ESTUDIO DE IMPACTO AMBIENTAL CATEGORÍA II,
DENOMINADO: CAJÓN Y VIAL SOBRE EL RÍO PALOMO

Promotor: TERRAZAS DE VILLA LUCRE 1, S.A.

Preguntas de Ampliación I

DEIA-DEEIA-AC-0 128-1909 -2022

6. PLANO APROBADO POR EL MOP REFERENTE A LA SERVIDUMBRE PÚBLICA

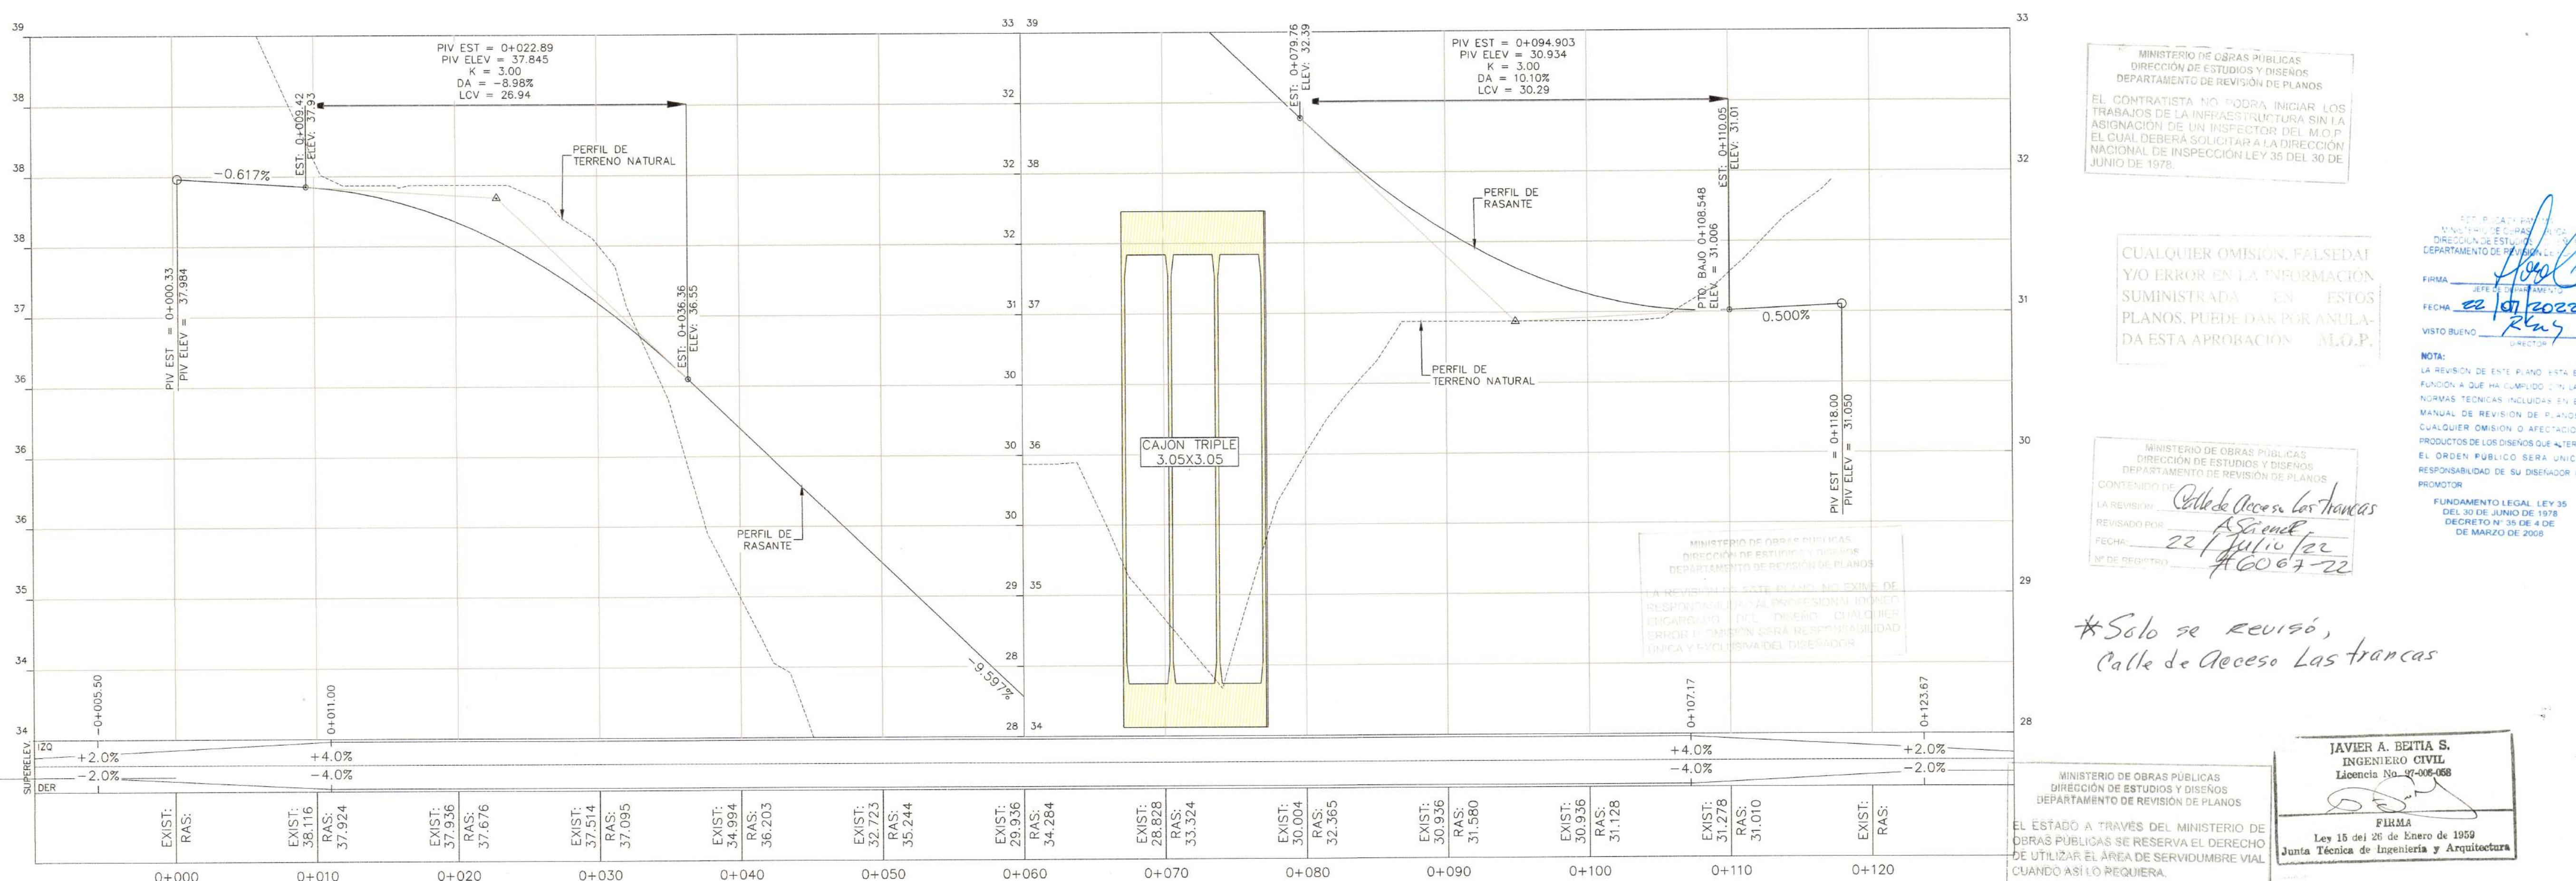
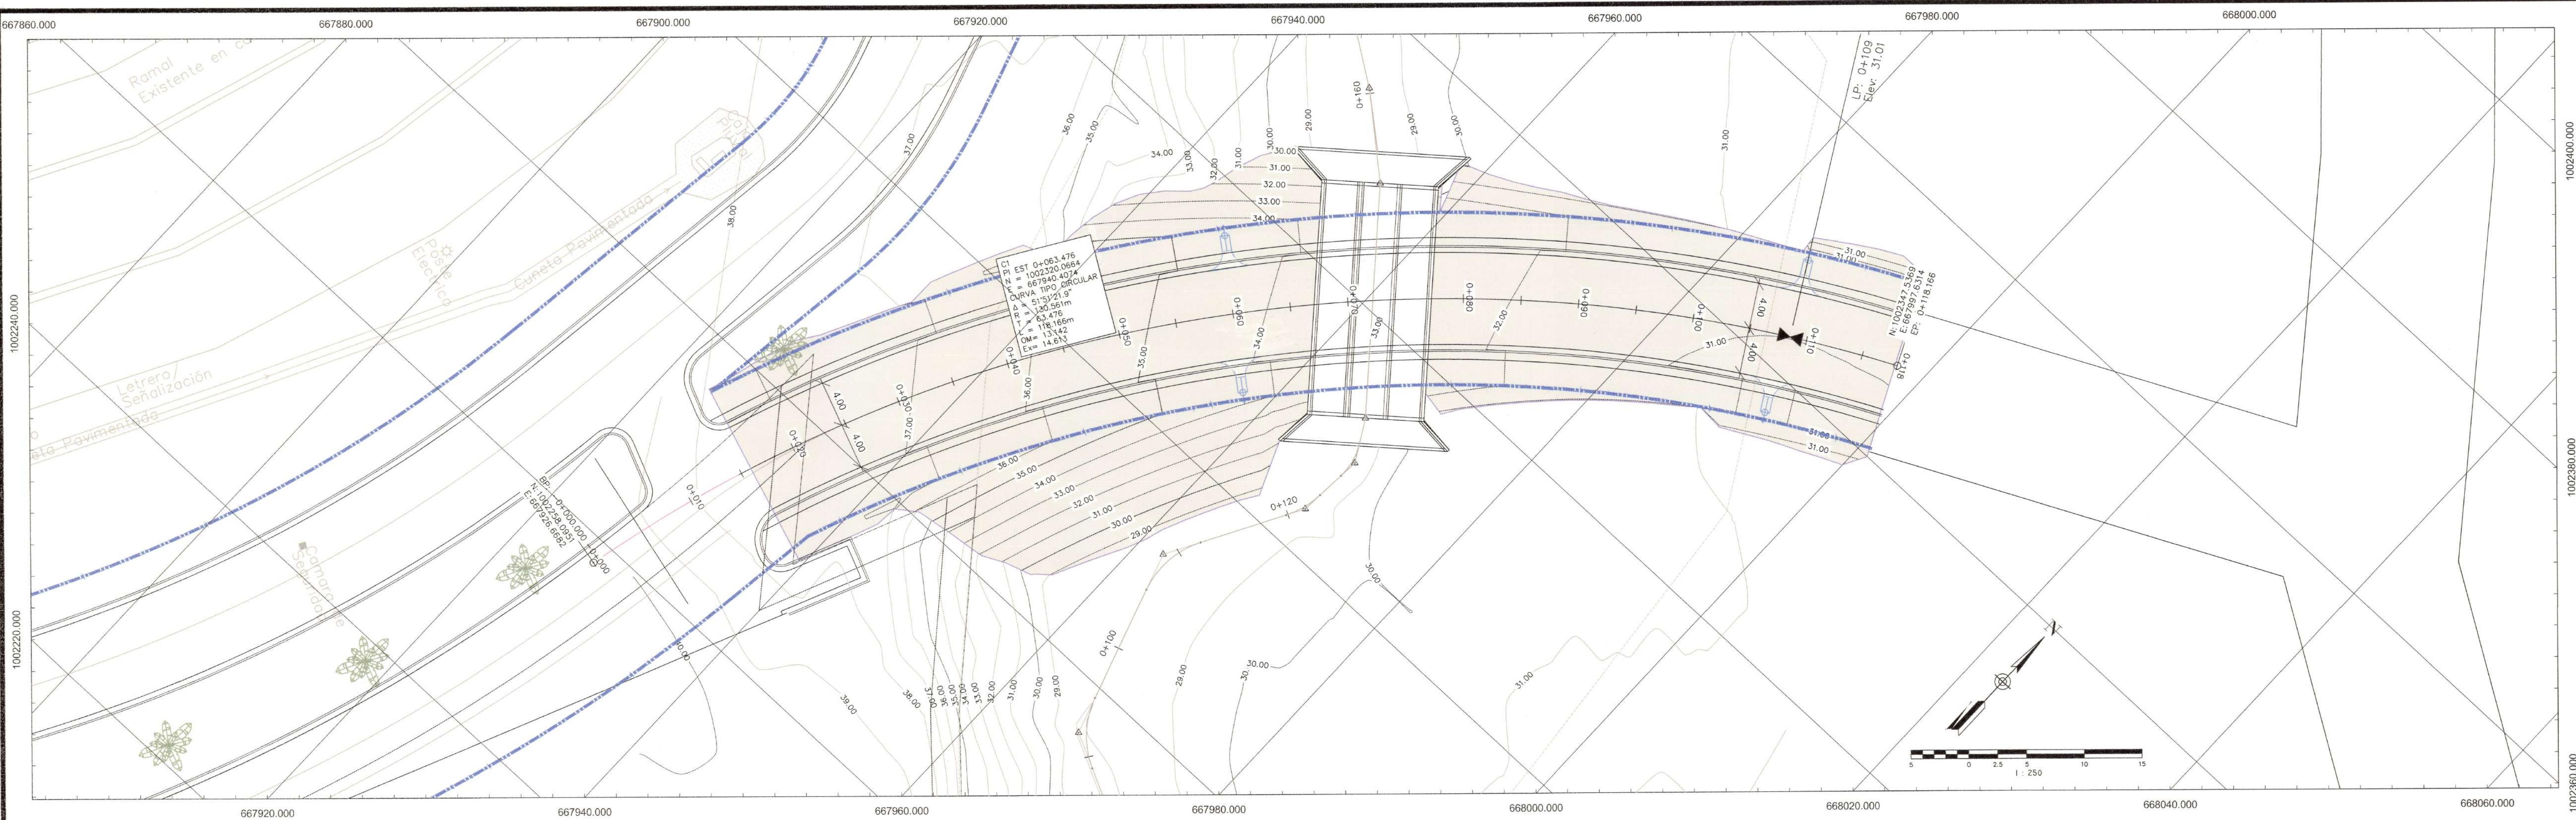
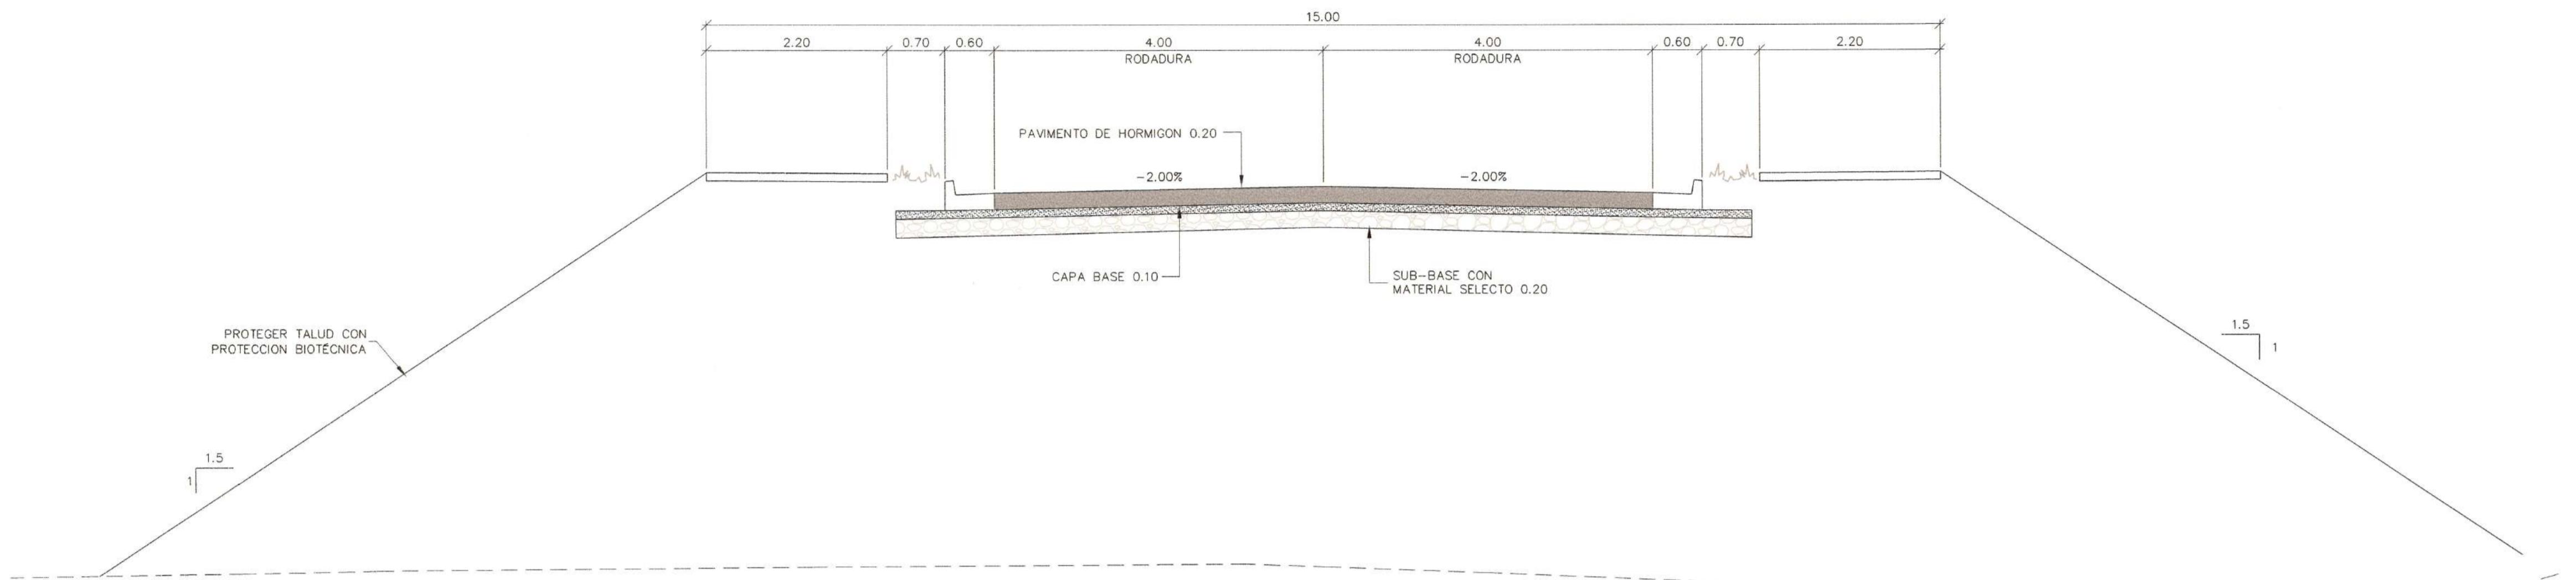
- a. Indicar mediante planos, el diseño de la obra a construir con su conexión desde el Corredor Norte-Las Trancas y viceversa.

- d. El proyecto no tendrá ningún tipo de conexión con el corredor norte ni tampoco tendrá conexión con su servidumbre vial; sin embargo, se aporta en la sección de anexos el plano aprobado por el Ministerio de Obras Públicas referente a las servidumbres donde se ubica el futuro proyecto. Queremos aclarar que el Ministerio de Obras Públicas (MOP), como custodio del Corredor Note (vía de acceso publica) aprobó inicialmente la utilización de esta servidumbre (Las Trancas y Corredor Norte), no obstante, el proyecto no tendrá conexión con esta vía (Corredor Norte), por lo que el promotor en el referido plano utilizará únicamente la servidumbre otorgada para el desarrollo proyecto a través de la comunidad de Las Trancas como vía de acceso público (ver anexo 6), a pesar de que en el plano aprobado por el Ministerio de Obras Públicas esta la conectividad con el vial del Corredor Norte, sin embargo, esta fue descartada por lo que no se contempla su construcción en la actualidad.

- a. No se hará ningún tipo de conexión vial con el Corredor Norte, sin embargo, se adjunta en la sección de anexos el plano del diseño de la obra a construir aprobado por el Ministerio de Obras Públicas para el desarrollo de esta futura actividad, dejando claro mediante el presente documento que no se realizará dicha conectividad con el corredor, así como tampoco se utilizará la servidumbre del Corredor. Posteriormente el promotor se compromete a realizar las modificaciones en el plano aprobado por el Ministerio de Obras Públicas en donde se establezca claramente que no existirá conectividad alguna con el corredor norte (Ver anexo 6)
